まとめ資料変更箇所リスト

資料名 : 設計基準対象施設について
章/項番号: 4条 地震による損傷の防止

資料名 : 設計基準対象施設について
 章/項番号: 4条 地震による損傷の防止 別添6 屋外重要土木構造物の耐震評価における断面選定の考え方

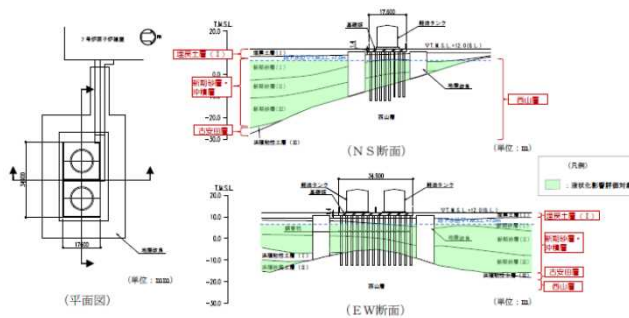
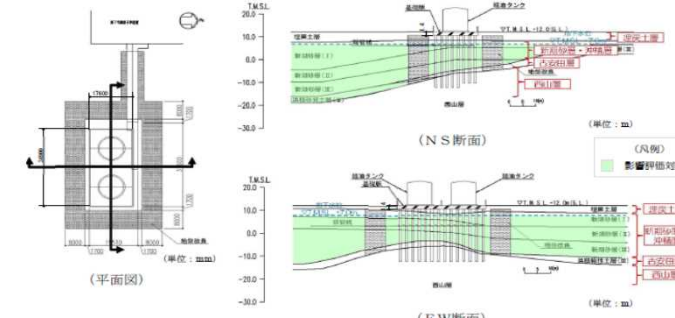
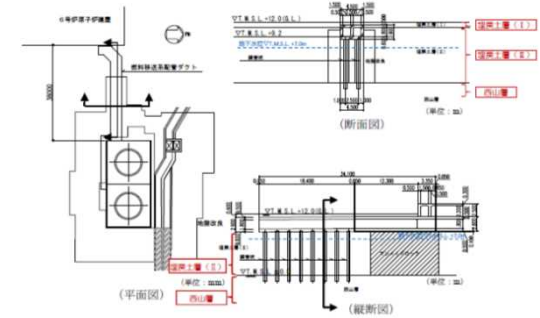
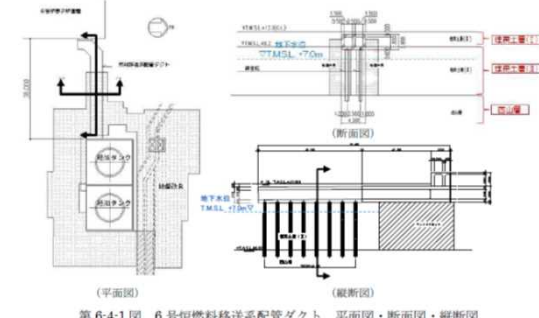
No.	章番号	ページ番号	変更後	変更前	変更理由
1	2.	4条-別添6-5	<p>第6-2-4図 取水路 断面図</p> <p>第6-2-4図 取水路 断面図</p>	<p>第6-2-4図 取水路 断面図</p> <p>第6-2-4図 取水路 断面図</p>	⑤
2	3.	4条-別添6-7	<p>第6-3-1図 6号炉軽油タンク基礎 平面図・断面図</p> <p>第6-3-1図 6号炉軽油タンク基礎 平面図・断面図</p>	<p>第6-3-1図 6号炉軽油タンク基礎 平面図・断面図</p> <p>第6-3-1図 6号炉軽油タンク基礎 平面図・断面図</p>	⑤

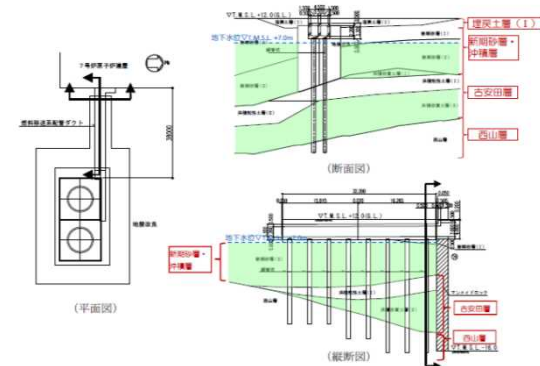
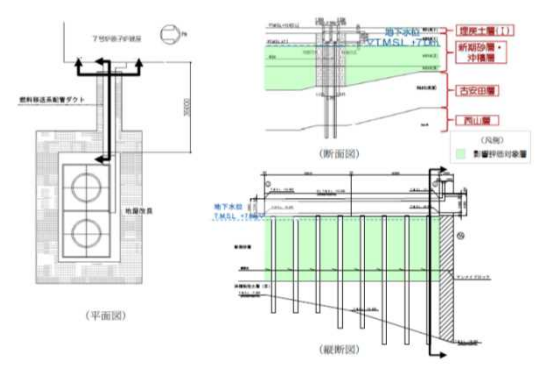
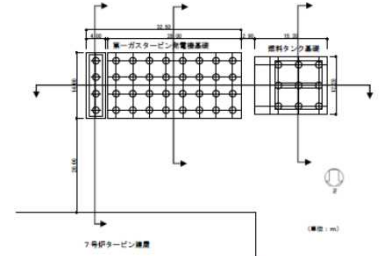
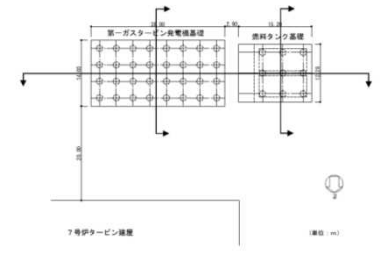
No.	章番号	ページ番号	変更後	変更前	変更理由
3	3.	4条-別添6-7	<p>第6-3-2図 7号炉軽油タンク基礎 平面図・断面図</p>  <p>第6-3-2図 7号炉軽油タンク基礎 平面図・断面図</p>	<p>第6-3-2図 7号炉軽油タンク基礎 平面図・断面図</p>  <p>第6-3-2図 7号炉軽油タンク基礎 平面図・断面図</p>	⑤
4	4.	4条-別添6-9	<p>第6-4-1図 6号炉燃料移送系配管ダクト 平面図・断面図・縦断面図</p>  <p>第6-4-1図 6号炉燃料移送系配管ダクト 平面図・断面図・縦断面図</p>	<p>第6-4-1図 6号炉燃料移送系配管ダクト 平面図・断面図・縦断面図</p>  <p>第6-4-1図 6号炉燃料移送系配管ダクト 平面図・断面図・縦断面図</p>	⑤

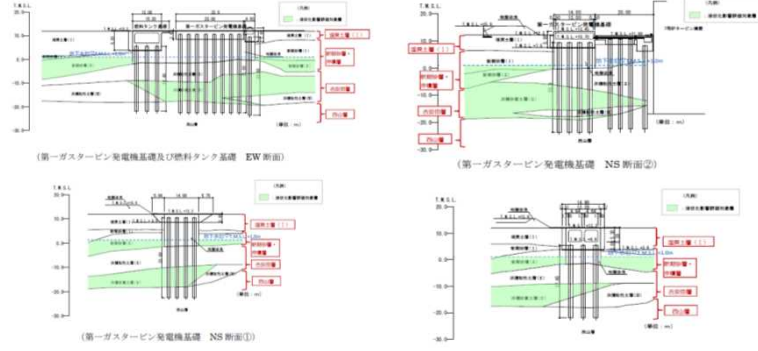
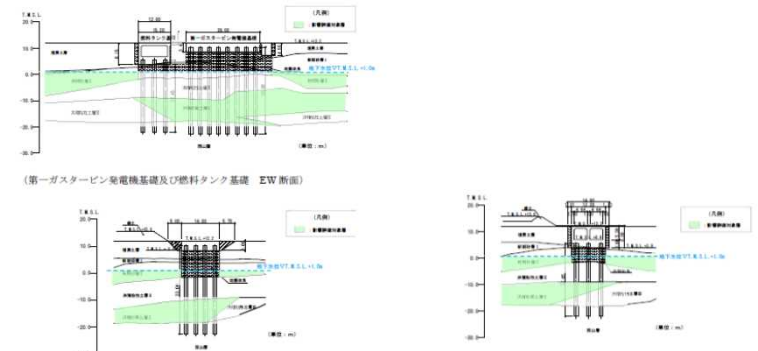
No.	章番号	ページ番号	変更後	変更前	変更理由
5	4.	4条-別添6-9	<p>第6-4-2図 7号炉燃料移送系配管ダクト 平面図・断面図・縦断面図</p>  <p>第6-4-2図 7号炉燃料移送系配管ダクト 平面図・断面図・縦断面図</p>	<p>第6-4-2図 7号炉燃料移送系配管ダクト 平面図・断面図・縦断面図</p>  <p>第6-4-2図 7号炉燃料移送系配管ダクト 平面図・断面図・縦断面図</p>	⑤
6	6.	4条-別添6-12	<p>第6-6-1図 第一ガスタービン発電機及び第一ガスタービン発電機用燃料タンク基礎 平面図</p>  <p>第6-6-1図 第一ガスタービン発電機及び 第一ガスタービン発電機用燃料タンク基礎 平面図</p>	<p>第6-6-1図 第一ガスタービン発電機及び第一ガスタービン発電機用燃料タンク基礎 平面図</p>  <p>第6-6-1図 第一ガスタービン発電機及び第一ガスタービン発電機用燃料タンク基礎 平面図</p>	⑤

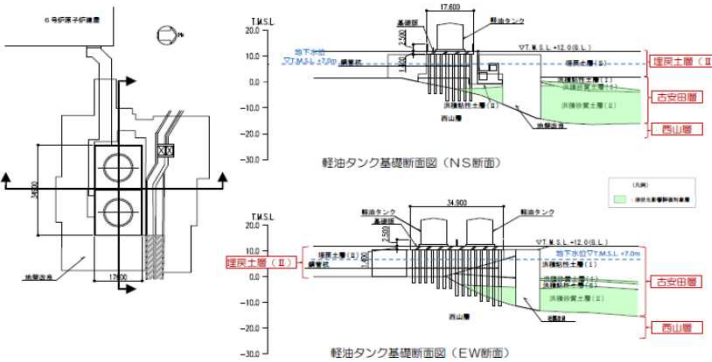
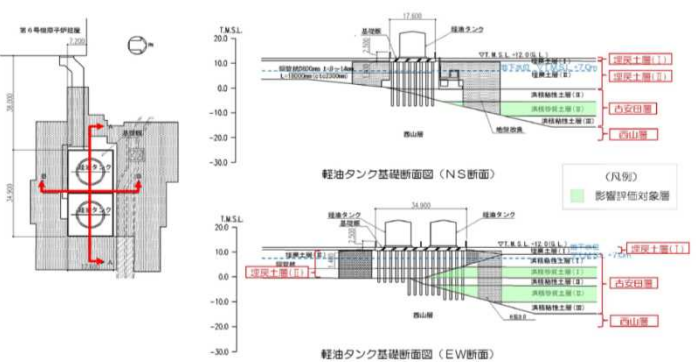
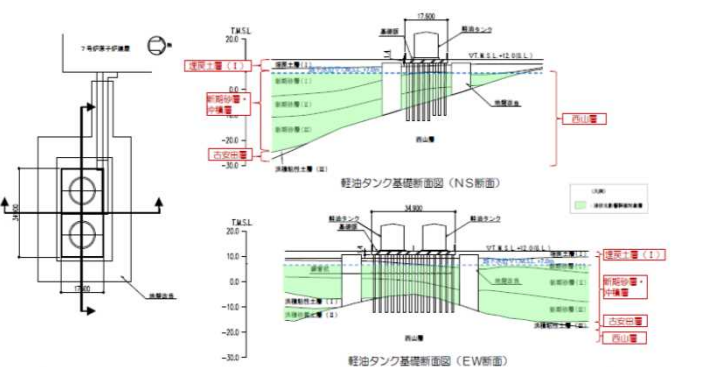
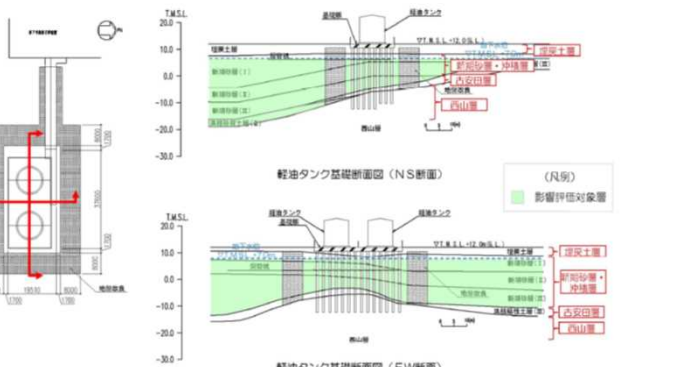
No.	章番号	ページ番号	変更後	変更前	変更理由
6	11.1	4条-別紙 11-173	<p>第11-11-1図 6号炉取水路断面図</p> <p>● 6号炉取水路の周辺には、地下水位以下に液状化層（埋戻土層）および影響評価対象層（洪積砂質土層）が存在する。</p>	<p>第11-11-1図 6号炉取水路断面図</p> <p>● 6号炉取水路の周辺には、地下水位以下に液状化層（埋戻土層）および影響評価対象層（洪積砂質土層）が存在する。</p>	⑤
7	11.1	4条-別紙 11-174	<p>第11-11-2図 7号炉取水路断面図</p> <p>● 7号炉取水路の周辺には、地下水位以下に液状化層（埋戻土層）および影響評価対象層（洪積砂質土層）が存在する。</p>	<p>第11-11-2図 7号炉取水路断面図</p> <p>● 7号炉取水路の周辺には、地下水位以下に液状化層（埋戻土層）および影響評価対象層（洪積砂質土層）が存在する。</p>	⑤

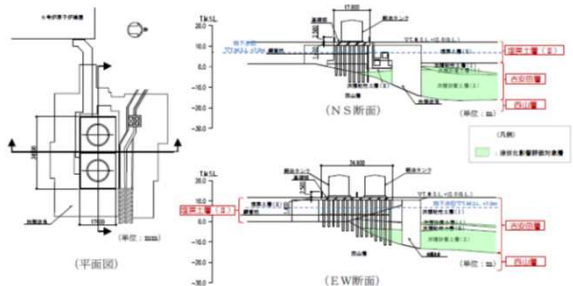
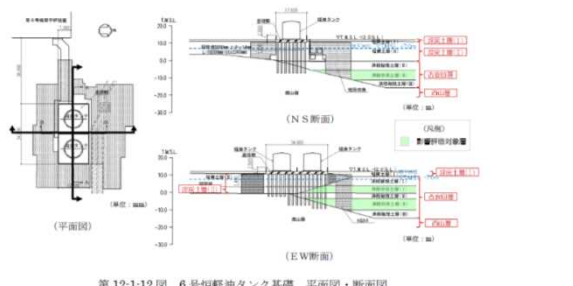
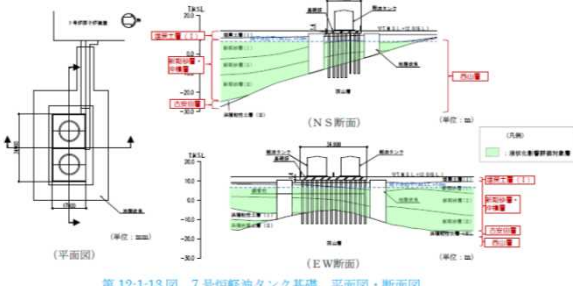
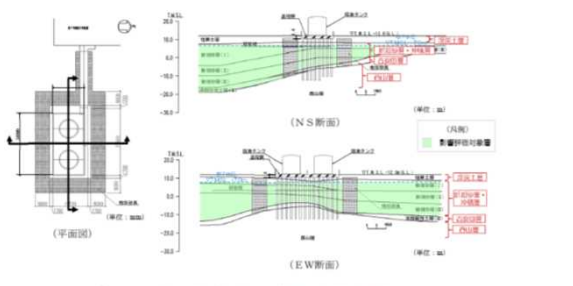
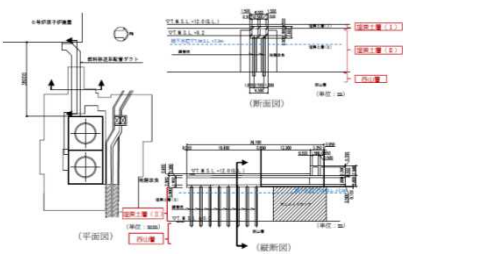
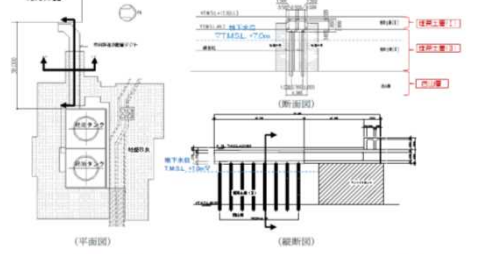
No.	章番号	ページ番号	変更後	変更前	変更理由
1	1.2	4条-別紙 12-3	<p>第12-1-3図 スクリーン室 断面図</p> <p>第12-1-3図 スクリーン室 断面図</p>	<p>第12-1-3図 スクリーン室 断面図</p> <p>第12-1-3図 スクリーン室 断面図</p>	⑤
2	1.3	4条-別紙 12-8	<p>第12-1-8図 取水路 断面図</p> <p>第12-1-8図 取水路 断面図</p>	<p>第12-1-8図 取水路 断面図</p> <p>第12-1-8図 取水路 断面図</p>	⑤
3	1.4	4条-別紙 12-11	<p>第12-1-11図 補機冷却用海水取水路 断面図</p> <p>第12-1-11図 補機冷却用海水取水路 断面図</p>	<p>第12-1-11図 補機冷却用海水取水路 断面図</p> <p>第12-1-11図 補機冷却用海水取水路 断面図</p>	⑤

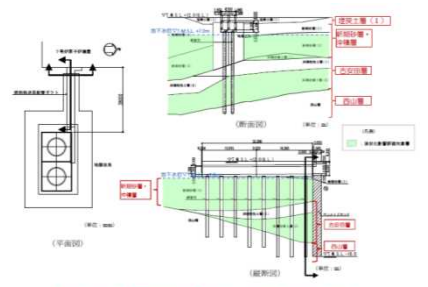
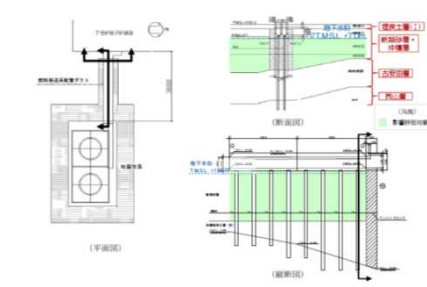
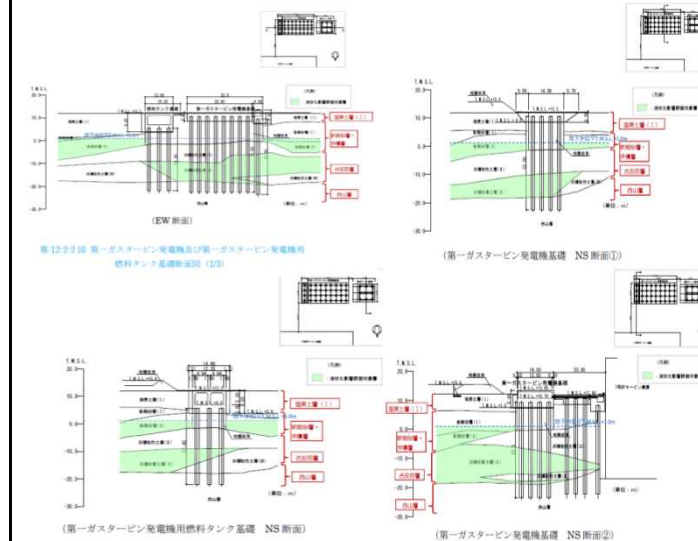
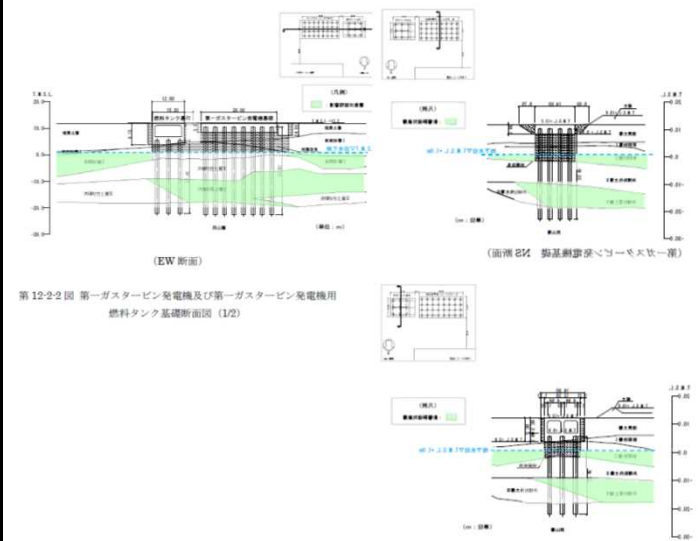
No.	章番号	ページ番号	変更後	変更前	変更理由
4	1.5	4条-別紙 12-13	<p>第12-1-12図 6号炉軽油タンク基礎 平面図・断面図</p>  <p>第12-1-12図 6号炉軽油タンク基礎 平面図・断面図</p>	<p>第12-1-12図 6号炉軽油タンク基礎 平面図・断面図</p>  <p>第12-1-12図 6号炉軽油タンク基礎 平面図・断面図</p>	⑤
5	1.5	4条-別紙 12-13	<p>第12-1-13図 7号炉軽油タンク基礎 平面図・断面図</p>  <p>第12-1-13図 7号炉軽油タンク基礎 平面図・断面図</p>	<p>第12-1-13図 7号炉軽油タンク基礎 平面図・断面図</p>  <p>第12-1-13図 7号炉軽油タンク基礎 平面図・断面図</p>	⑤
6	1.6	4条-別紙 12-15	<p>第12-1-14図 6号炉燃料移送系配管ダクト 平面図・断面図・縦断面図</p>  <p>第12-1-14図 6号炉燃料移送系配管ダクト 平面図・断面図・縦断面図</p>	<p>第12-1-14図 6号炉燃料移送系配管ダクト 平面図・断面図・縦断面図</p>  <p>第12-1-14図 6号炉燃料移送系配管ダクト 平面図・断面図・縦断面図</p>	⑤

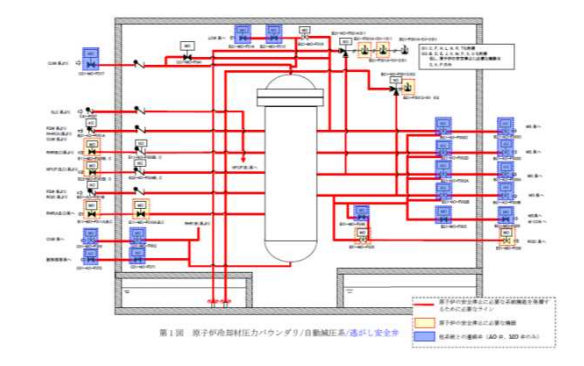
No.	章番号	ページ番号	変更後	変更前	変更理由
265	別添1-資料2-添付2	-8条-別添1-資料2-添付2-13-	<p>第12図 非常用換気空調系 (その1)</p>	<p>第11図 非常用換気空調系 (その1)</p>	⑤(系統図の詳細部を拡充)
266	別添1-資料2-添付2	-8条-別添1-資料2-添付2-14-	<p>第13図 非常用換気空調系 (その2)</p>	<p>第12図 非常用換気空調系 (その2)</p>	⑤(系統図の再確認に伴う修正)
